Mission régionale d'autorité environnementale

**Avis délibéré
sur le projet de création d'une baignade biologique dans
le parc Georges Valbon
à Saint-Denis et La Courneuve (93)**

N° APJIF-2023-047
du 20/09/2023

Figure 6 :Source - Cartes Bruitparif – jour-nuit (à gauche) et uniquement nuit (à droite) – capture d’écran du 31 août 2023

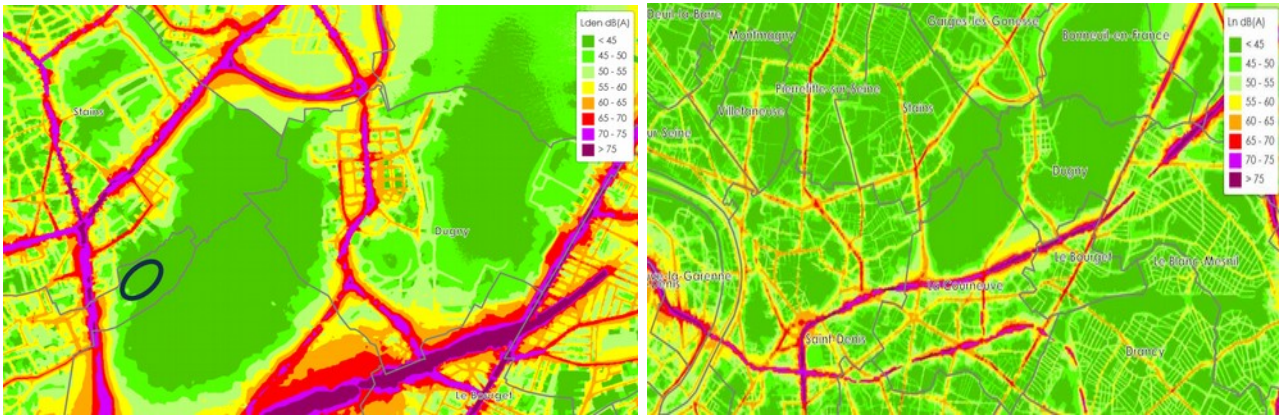
L'évaluation des bruits de voisinage générés par l'activité de baignade (point 6.6.4 page 168) a été réalisée sur deux sites : « les riverains les plus proches situés à environ 250 m de la baignade, et l'intérieur du parc ». Les hypothèses de fréquentation des usagers ne sont toutefois pas précisées autrement que par une évaluation moyenne de 3 100 par jour, non détaillée en pointes de fréquentation et indiquée parfois comme un plafond et parfois comme une moyenne. De même, n'est pas intégré l'impact en termes de pollution sonore du trafic automobile généré par la fréquentation – usagers et commerçants.

En conséquence, l'absence de prise en compte de l'usage du site dans sa globalité conduit à ne pas correctement évaluer les impacts en termes de pollutions sonores et probablement à les sous-estimer.

- de compléter les mesures acoustiques réalisées en intégrant l'étude du trafic associé aux exploitants et usagers du site ;
- de préciser les hypothèses de fréquentation du site par les usagers ;
- de proposer des mesures d'évitement, de réduction e, en dernier recours, de compensation en conséquence.

Figure 7: Qualité de l'air à La Courneuve - données Airparif

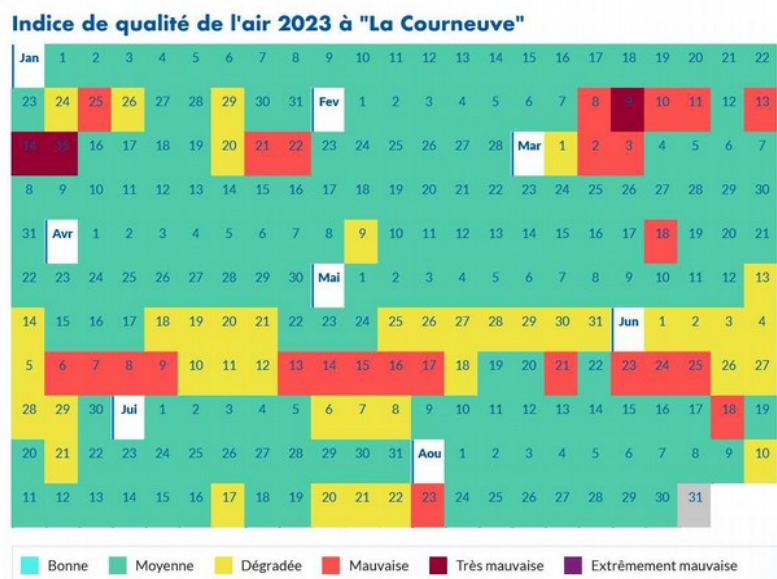
Pour caractériser l’état initial, l’analyse menée, très générale, se limite à indiquer les deux sources de pollution principales. La première est celle d’origine routière avec la présence des autoroutes A1 et A3 et la nationale 104. La seconde source est aérienne avec la proximité des aéroports du Bourget et de celui de Roissy-Charles de Gaulle. L’évaluation conduit à la mention : « la qualité de l’air sera en conséquence un enjeu modéré pour le projet de baignade dans le parc Georges Valbon » et « il est difficile de caractériser l’évolution du niveau de trafic au droit de la zone du projet. Dans le scénario de référence, la qualité de l’air extérieur ne devrait pas être modifiée de manière notable » (point 3.7.3 de l’état d’impact).

Or, compte-tenu de la localisation de ce projet au cœur de ce réseau de transports routiers et aériens au trafic important, l’enjeu lié à l’exposition aux pollutions de l’air est fort et appelle une caractérisation plus fine de l’état de la qualité de l’air au sein du site de projet.

Une attention devra notamment être portée sur les périodes de forte fréquentation des installations de plein air quand bien même une partie des services seront annuels et intérieurs. Sur la base du suivi d’Airparif des indices de la qualité de l’air, il apparaît que la période de fréquentation pressentie à l’air libre concentre les épisodes au cours desquels la qualité de l’air est très dégradée à mauvaise.

La qualité de l'air dans le secteur n'est pas appréciée par rapport aux valeurs préconisées par l'Organisation mondiale de la santé alors que des dépassements de ces valeurs sont à la source d'une dégradation documentée de la santé, ce qui serait particulièrement malvenu dans un contexte géographique déjà marqué par une multi-exposition aux pollutions et nuisances environnementales et alors que le projet vise à remédier à une carence avérée en aménités.

- d'analyser correctement l'état initial relatif à la qualité de l'air au sein de la zone d'implantation sur la base d'une étude de trafic récente et de proposer des mesures de réduction en conséquence permettant de répondre aux valeurs cibles préconisées par l'Organisation mondiale de la santé ;
- de décrire la stratégie de report modal proposée pour inciter à l'utilisation de modes alternatifs à la voiture individuelle ;
- de définir une mesure de surveillance et d'intervention en cas d'épisode particulier de pollution atmosphérique.

Figure 8: Principes de circulation en période d'exploitation estivale (source : Étude d'impact p. 46, fig. 29) et caractère amovible des équipements extérieurs (source : Étude d'impact p. 48, fig. 34).

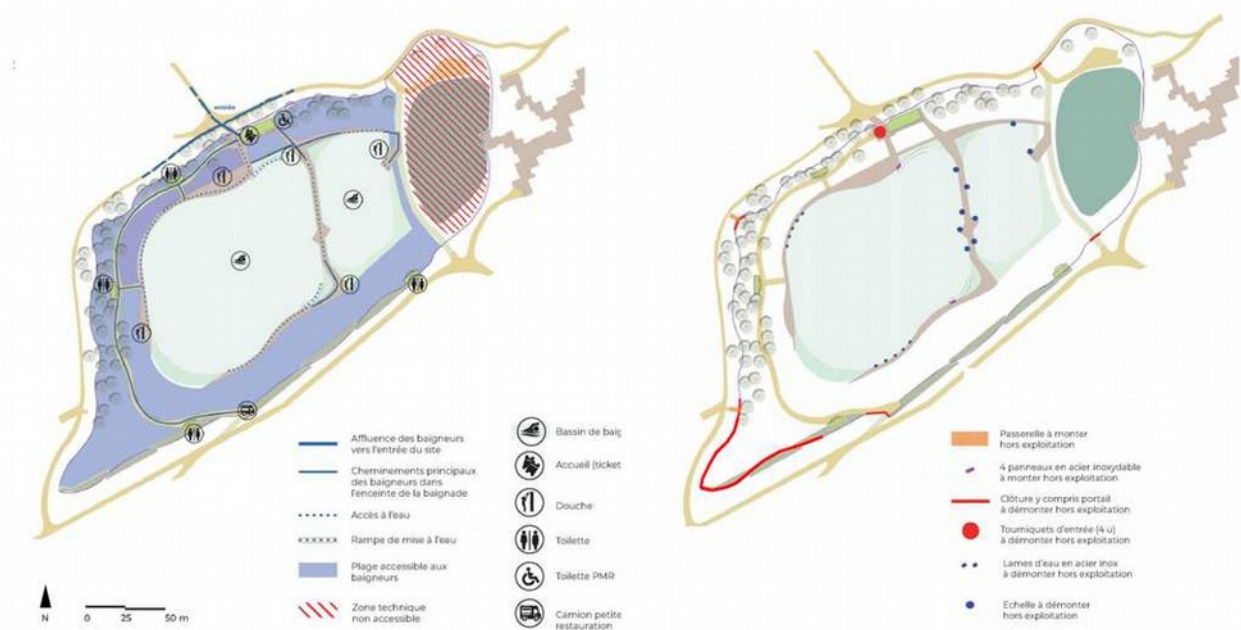
Les cheminements piétons s'inscrivent dans ceux du parc Georges Valbon. L'étude d'impact estime que le projet n'aura qu'un faible impact sur ces parcours. Cependant, durant les trois mois d'été, ce site, clôturé — qui ne sera accessible que par un seul point d'entrée —, produira, de fait, une enclave de quatre hectares. Le reste de l'année, 18% du linéaire des clôtures seront démontés (p. 22) et les portails resteront ouverts (Figure 8).
